KARADENİZ TEKNİK ÜNİVERSİTESİ MAKİNE VE ELEKTRİK FAKÜLTELERİ PROJE YARIŞMASI

JÜRİ RAPORU ÖZETİ

JÜRİ TOPLANTI TUTANAĞI

- 1 — Birinci ödül, vaziyet planı
- 2 — Elektrik Fakültesi zemin kat planı

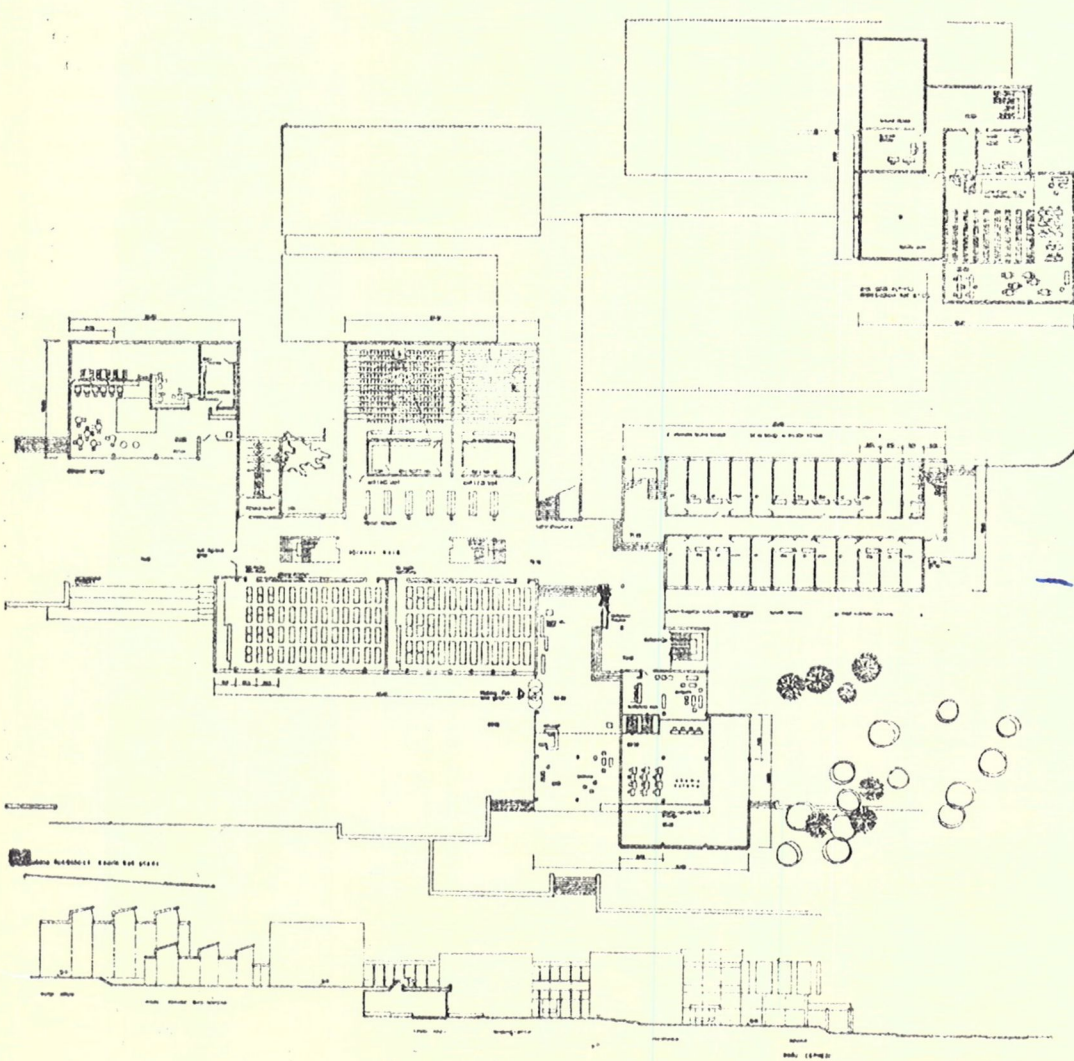
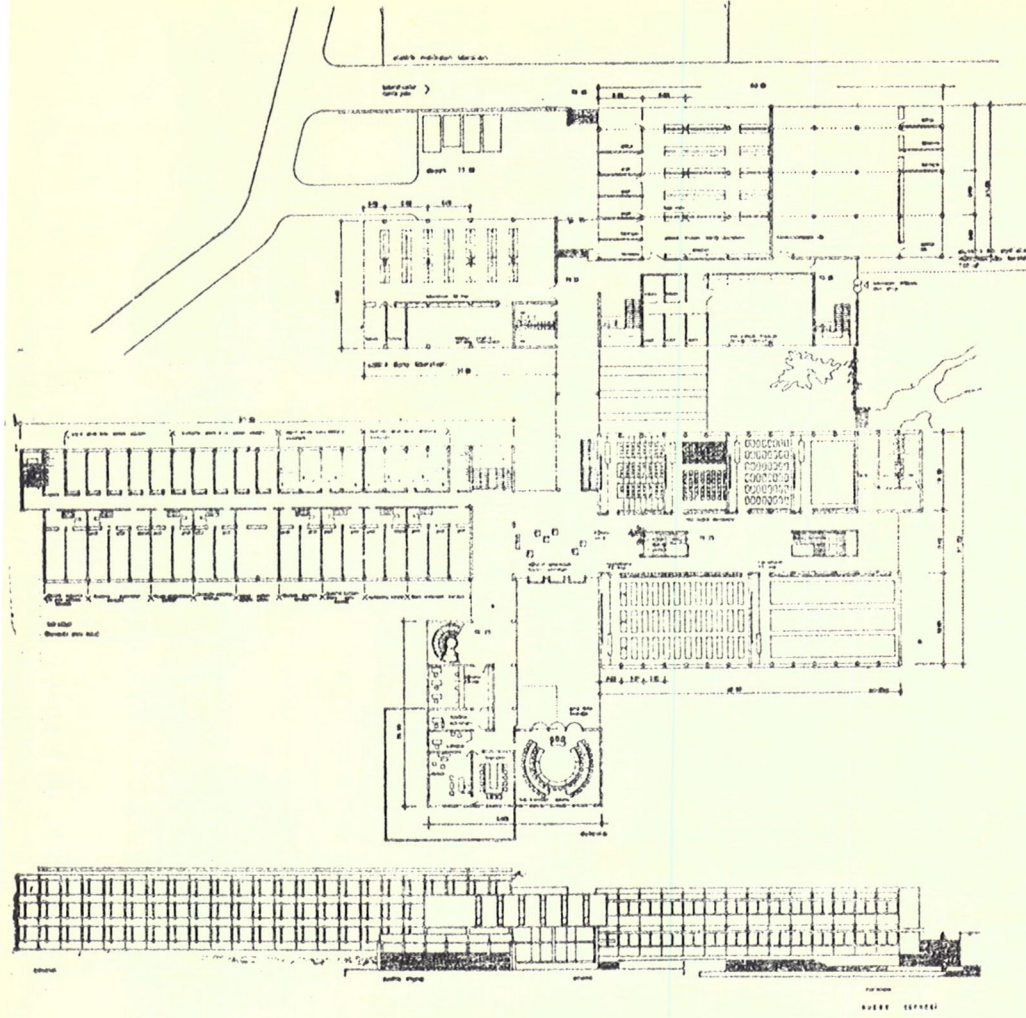
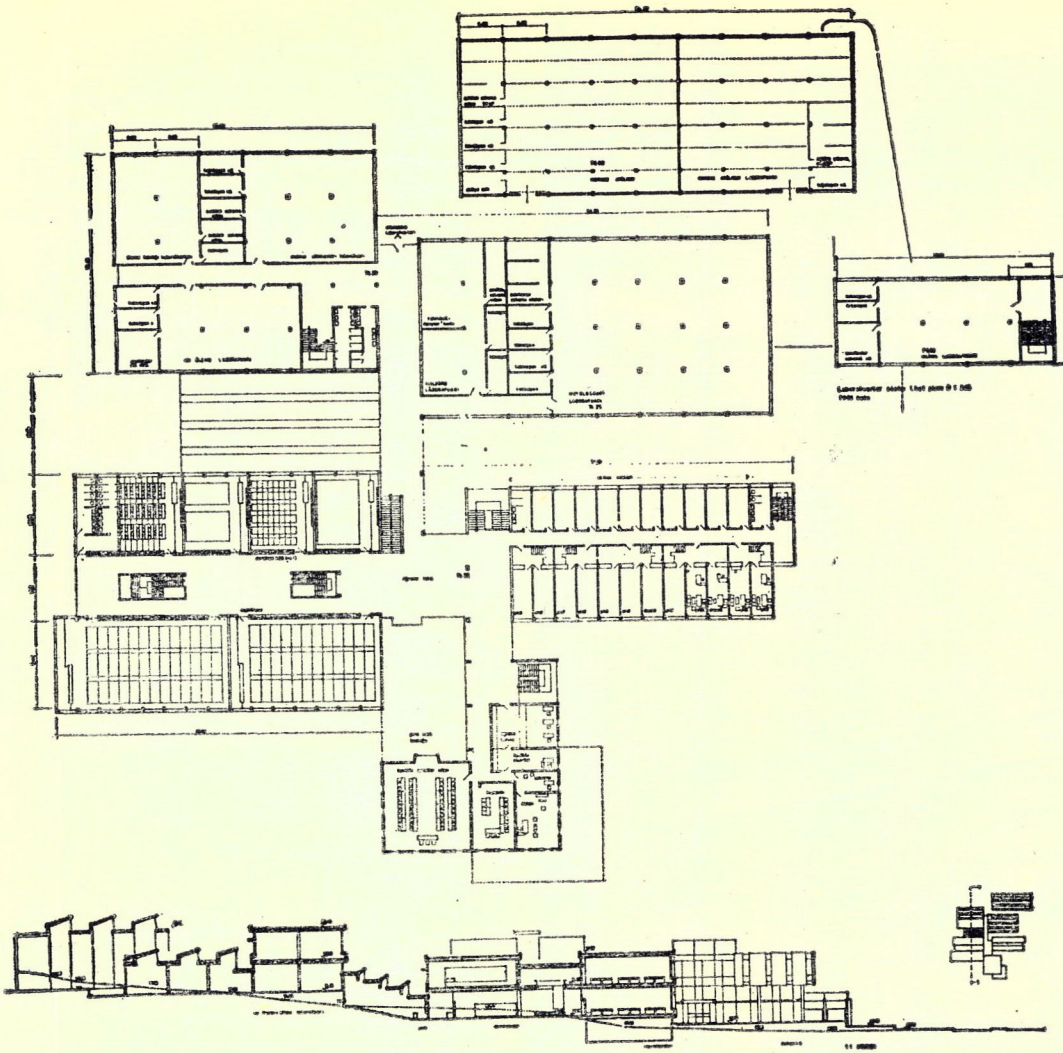
Makina ve Elektrik Fakültelerinin aralarında yaşantılı bir talebe sokağı bırakılarak yan yana tertibi, eğitim grubunda bulunan öğrencilerin azamî bir merdivenle bu sokağa rahatça ulaşabilmesi; Dekanlığın kitlede temsili özelliğine uygun tertibi, giriş hollerinde kütüphanelerin karakterlerine uygun olarak gösterilmesi; eğitim, kürsü ve dekanlık bloklarının müşterek, zengin ve merkezî bir halle açılmaları ve girişlerin de bu holden yapılmış olması; laboratuvarların blokların gerisinde ve bir arada halledilmesi; servis sirkülasyon ilişkilerinin kurulmuş bulunması; kitlelerin az katlı ve mümkün olduğu kadar arazinin dik meyilli kısımlarına gelinmeden halledilmesi; iklimi yağışlı olan bu bölgede girişlerin yollara yakın tertibi; kafeteryanın talebe sokağında bir set altında, özelliğine uygun tertip edilmiş olması; her iki fakültede eğitim, kürsü ve laboratuvarların kendi içlerinde ve az katta çözümlenmesi; kürsülerin sükûneti; kürsü ve eğitim üniteleri ile laboratuvar kısımlarının rahat araştırmaya imkân verecek şekilde yakın düzenlenmesi; televizyon stüdyosunun talebe sokağından rahatça irtibatlandırılması; verilen programdaki piyeslere tam riayet edilerek takriben 25.500 m² ile ekonomik bir çözüme ulaşılmış bulunması görülmekle beraber;

Kitle tertibinde Makina Fakültesinin yola yaklaşmasının girişleri çözümlenmesine rağmen, İnşaat Fakültesine giriş yolunu değerlendirecek bir istikamet verilmemiş bulunması ve yaşantılı talebe sokağının mevcut kampüsün talebe aktivitesini ayırarak nitelikte görülmesi; malzeme, elektrik makinaları laboratuvar ve kaynak atölyesinin kapalı geçitle fakültelere irtibatlandırılmaması; fakültelere girişlerin resimhanelerin hemen önünden ve kösedan tertibi; dekanlık ve kütüphanelere verilen eleman değerlerinin anfilerde aynı önemde tutulmaması; tali hoca girişlerinin gerekli seviyede ifadelendirilmemiş bulunması; Elektrik Fakültesi girişlerinin otoparka uzaklığı gibi olumsuz yönleri jürimizce dikkate alınarak tatbik kabiliyeti olan bu proje 4/3 oy çokluğu ile Birinci Ödüle layık görülmüştür.

1 — Makina Fakültesinde anfi yanındaki avlu dolap hacmi haline getirilmeli, dolayısıyla anfi zemin kotu bir miktar düşürülerek anfi çatılarının sınıf görüşlerini rahatlaştırması temin edilmeli ve tabii ışık alan anfi şedlelerinden vazgeçilerek daha basit bir aydınlatma ve havalandırma sistemi bulunmalıdır.

2 — Dış laboratuvarlar Fakültelerle kapalı olarak irtibatlandırılmalıdır.

3 — Elektrik Fakültesi girişine hizmet edecek bir otopark tertibi ile yakın irtibat temin edilmelidir.

4 — Öğrenci işleri bürosu sirkülasyonu ile dekanlık sirkülasyonu kesişmeyecek şekilde halledilmelidir.

İkinci Ödül vaziyet planı

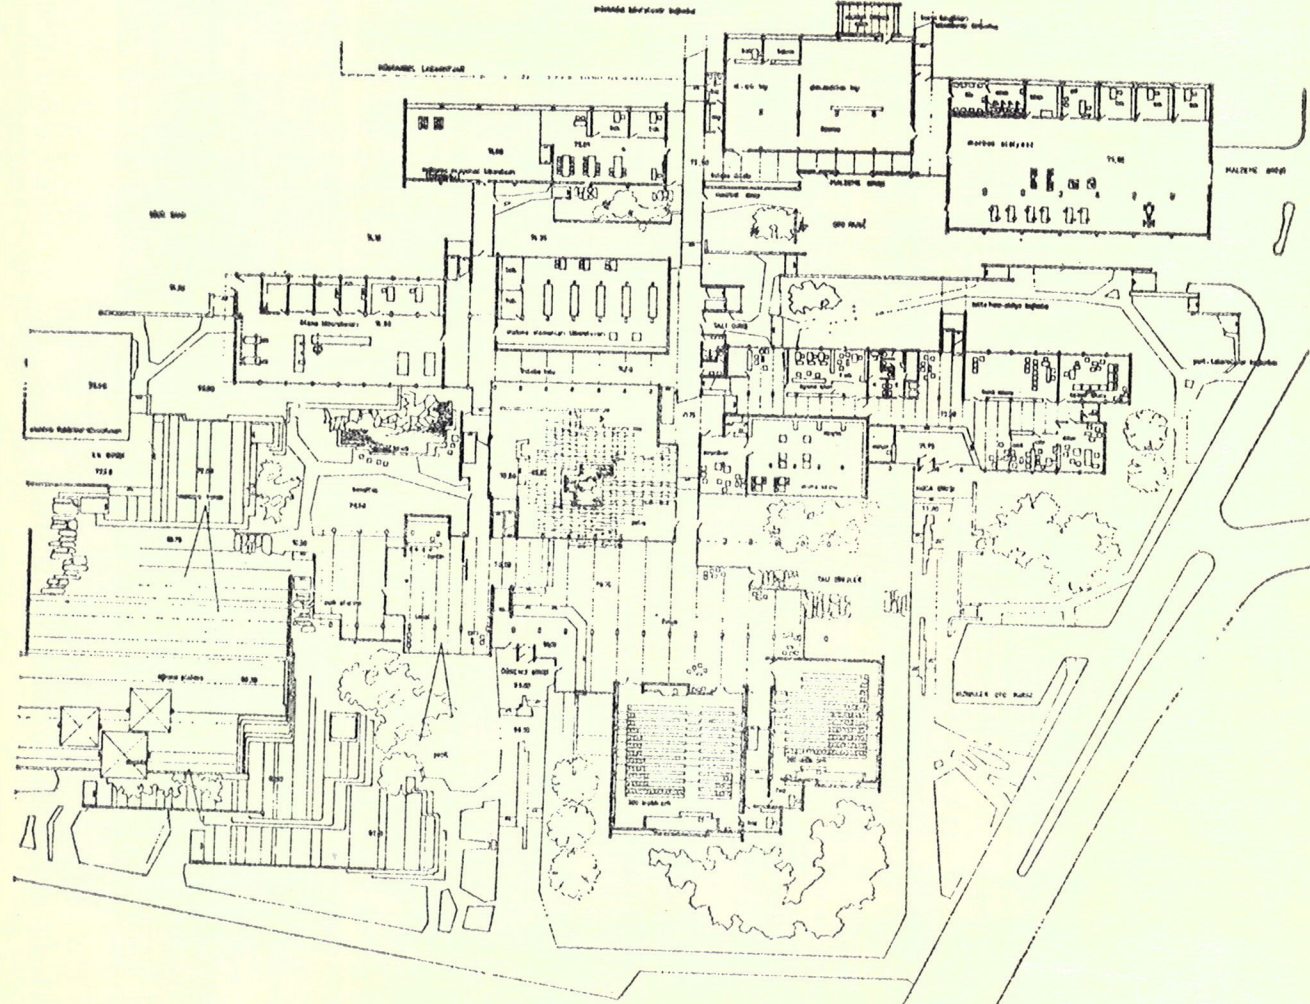
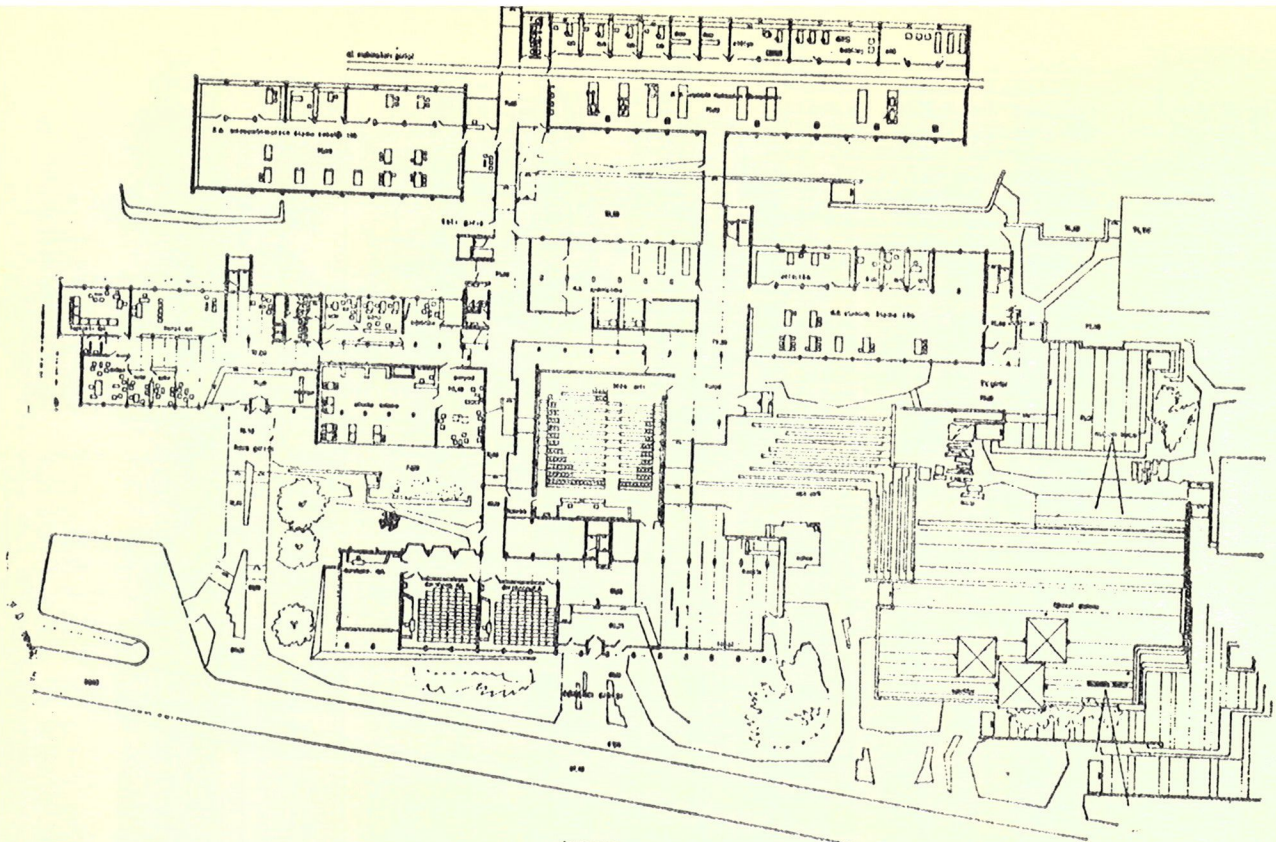
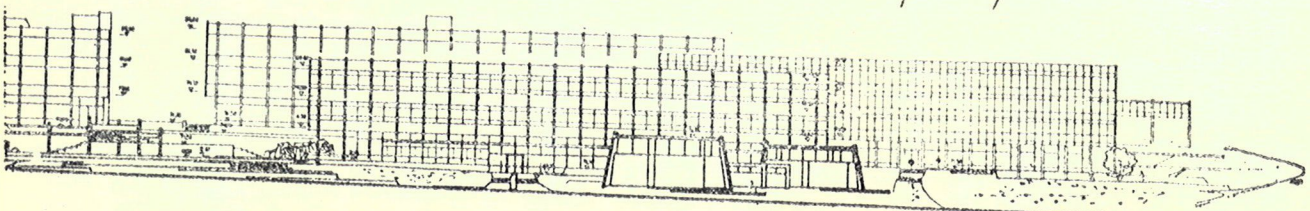
Kitle tertiplerinde Makina Fakültesi önünde bırakılan mekânın anfiler ve İnşaat Fakültesine gelişi yönlendirmek sureti ile değerlendirilmesi; bu mekândaki öğrenci yaşantısı ve mevcut kampüs aktivitesinin ilişkili oluşu; yerleşme arazisinin gayri müsait meyillerine tedahül edilmemiş olması; iki fakülte arasındaki öğrenci bahçesi ile öğrenci akımının irtibatlandırılması; girişlerin ana yola yakın irtibatı, laboratuvar servis bağlantısının müstakbel laboratuvar inkişaf sahasını kesmeden çevreden düşünülmüş olması; genel fonksiyon ilişkileri bakımından araştırma ve eğitime imkân veren öğretim, kürsü, laboratuvar bloklarının isabetli tertibi; dersliklerde tabii ışıktan azamî istifade, televizyon stüdyosunun dış ile yakın irtibatı; laboratuvar, kürsü ve eğitim ünitelerinin ölçülü adet ve yükseklik-

lerde çözülmesi gibi olumlu yönlerine karşı; her iki fakültede anfi anlayışının değişik değerlerde ele alınması; dekanlığın temsilî özelliğini belirtecek tarzda düzenlenmesi; kütüphanenin öğrenci akımı ve yoğunluğu civarında tertibi; Elektrik Fakültesi dekanlık girişinin fakülteye gelişinde belirli olmaması; koridor ve merdivenlerin lüzumlu ölçüde ele alınmamış bulunması ve kritik dü-

ğüm noktaları meydana getirmesi; Elektrik Fakültesi öğretim bloku zemin katında sirkülasyonun çok sıkışık, plan tertibinin çözülmemiş olması; resimhane ve dersane ölçülerinin küçük tutulması olumsuz yönleri ile yaklaşık 29.000 m² inşaat sahası civarında çözüme ulaşması göz önünde bulundurularak bu proje 5/2 oy çokluğu ile 2. ci Ödüle layık görülmüştür.

Yanda :
Vaziyet planı

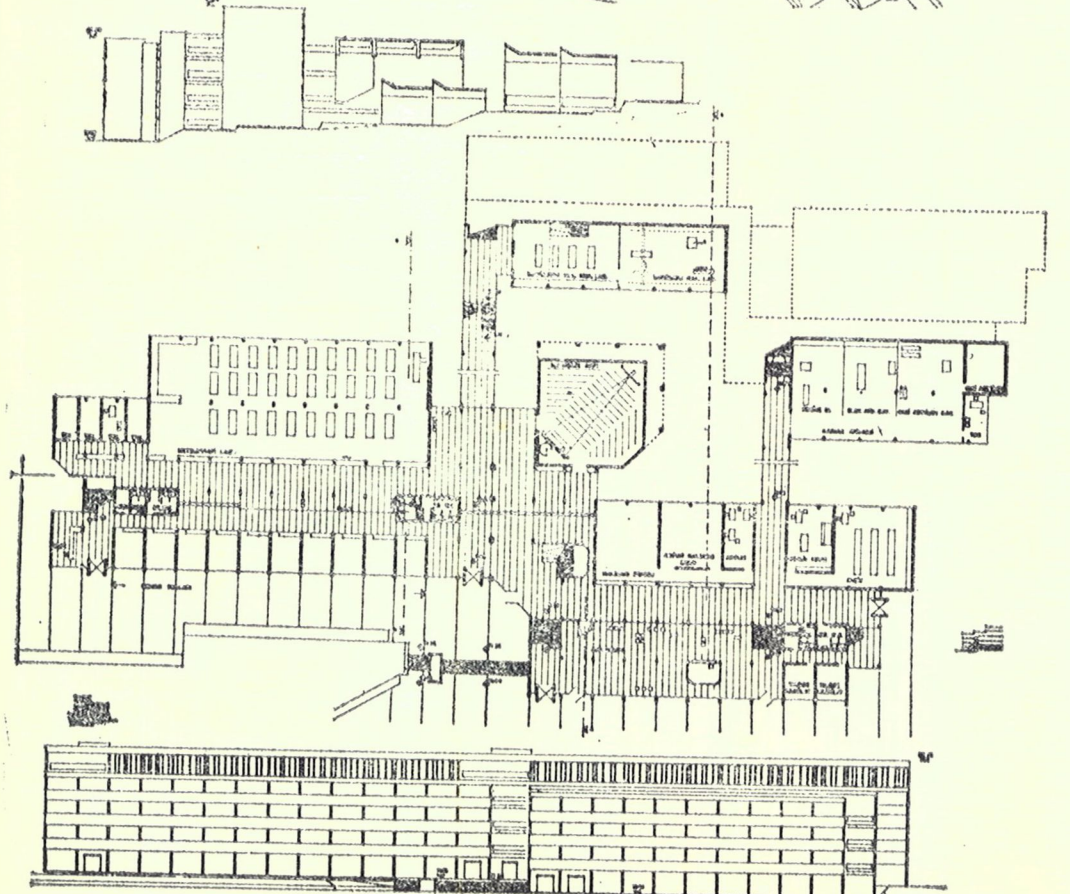
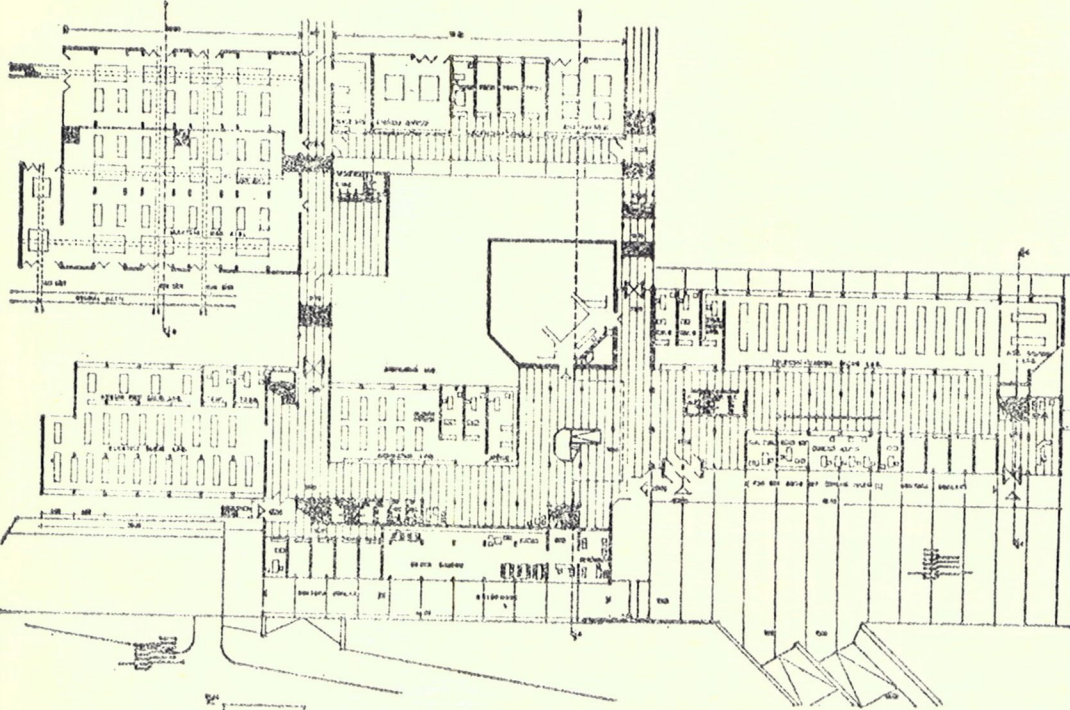
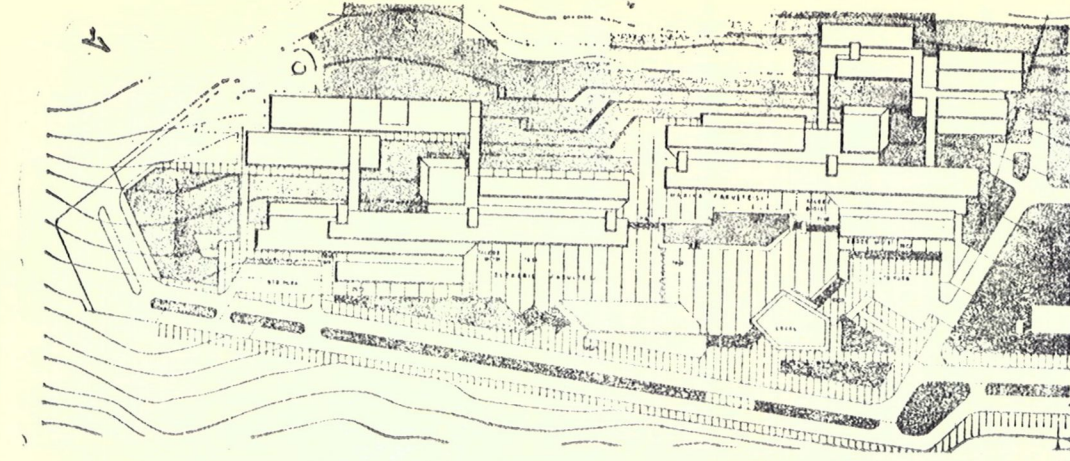
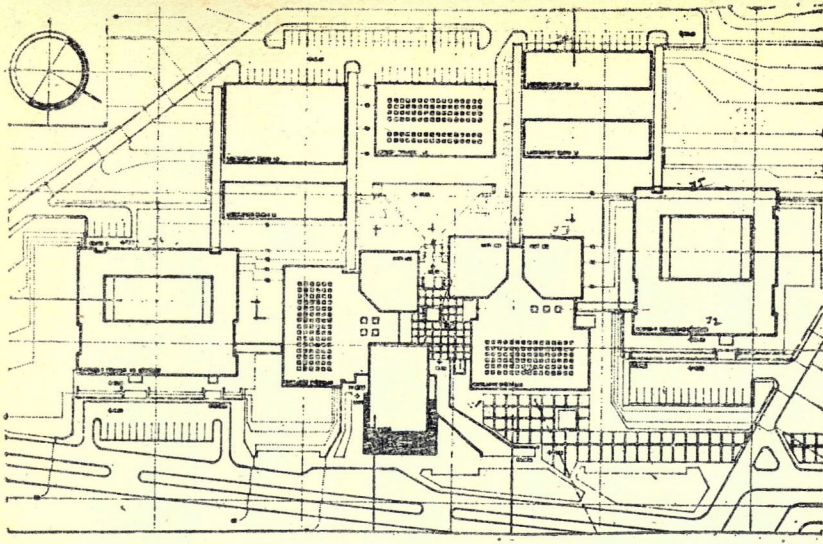
Mevcut kampüs kitle eleman tesirlerinin parçalı kitlelerle alıştırılarak ustaca aranması; teklif edilen mimari plastikte ulaşılan seviye; Makina ve Elektrik Fakültesi önünde kalan ölçülü mekânın kampüs yolunun mafsalsal noktasında İnşaat Fakültesini de kompozisyona davetkâr bir şekilde tertibi; Fizik ve Mimarlık Fakültelerinin teşkil ettikleri kapıdan sonra açılması bu mekânda yaşayan öğrenci aktivitesinin kampüsle ilişkisi oluşu; ileride yapılacak Yer Bilim ve Orman Fakültelerinin yerleşimine olumlu çözüm getirmesi;

Kantinin yer seçiminin getirdiği problemlerin, meydan plastikliğini devam ettiren bir stürüktürle örtülmesi; araziyi 78.00 kotuna kadar kullanılarak gerideki gayri müsait meyillerden kaçınılması;

Arazi oluşumuna yerleşmede verilen önem, iklim özellikleri göz önünde bulundurularak vasıta sirkülasyonunun girişlere yakın tertibi; atölye ve laboratuvarlarla servis bağlantısının çevreden yapılarak, fakültenin inkişafına devamlı yeşil örtü içerisinde ve büyük saha ayrılarak imkân vermesi;

Öğrencinin yoğun bulunduğu mahallerin, kitle mafsalsal noktalarındaki hollerle, iç sirkülasyonu rahatsız etmeden dışarıya boşalmasının aranması ve bu mafsalsal noktasının iki tarafında Elektrik Fakültesi, zayıf ve kuvvetli akım kollarının tertibi;

Sirkülasyon sahalalarının faydalı sahalardaki yüklerle göre, ölçülendirilmesi; kitlelerin hacimlenmesinde, arazinin meyli göz önünde bulundurularak toplu çözümün aranması, olumlu yönlerine karşı;

Öğrencilerin aktif sahalalarının, yarım kat farklı galerili hollerle kürsülerden ayrılması, yatay sirkülasyonu yakınlaştırmakla beraber, şakuli talebe akımının kürsüleri rahatsız etmesi, öğretmen-laboratuvar araştırma çalışmasına yeterli imkânı vermemesi; 1-2 ve 3. cü katlardaki kürsülerin 2. ci ve 3. cü katlardaki sınıflarla sirkülasyonu yakın mesafeden düşünülmesi olmasına rağmen öğrencinin anfi-den resimhaneye 4 kat çıkmasının güçlüğünü çözümlenmesi;

Kitlelerde toplu hal suretine gidilmesinin mübalâğalı ölçüde ele alınmasının genellikle şakuli sirkülasyonda hasil ettiği güçlükler, 3. cü kat kürsülerinin zemin kattaki laboratuvarlarla araştırma çalışması için irtibatının uzak bulunması; üst üste tertip edilen anfi ve televizyon laboratuvarında konstrüksiyon güçlükleri; dekanlığın kürsü karakterinde tertip edilmiş olması, Elektrik Fakültesi kütüphane tertibi ve öğretmen girişinin sureti halli; kürsü ve laboratuvarların aynı yükseklikte oluşu (3.10 metre); resimhane ve sınıfların küçük tutulması ile 28.000 m² inşaat sahasında çözüme ulaşıması;
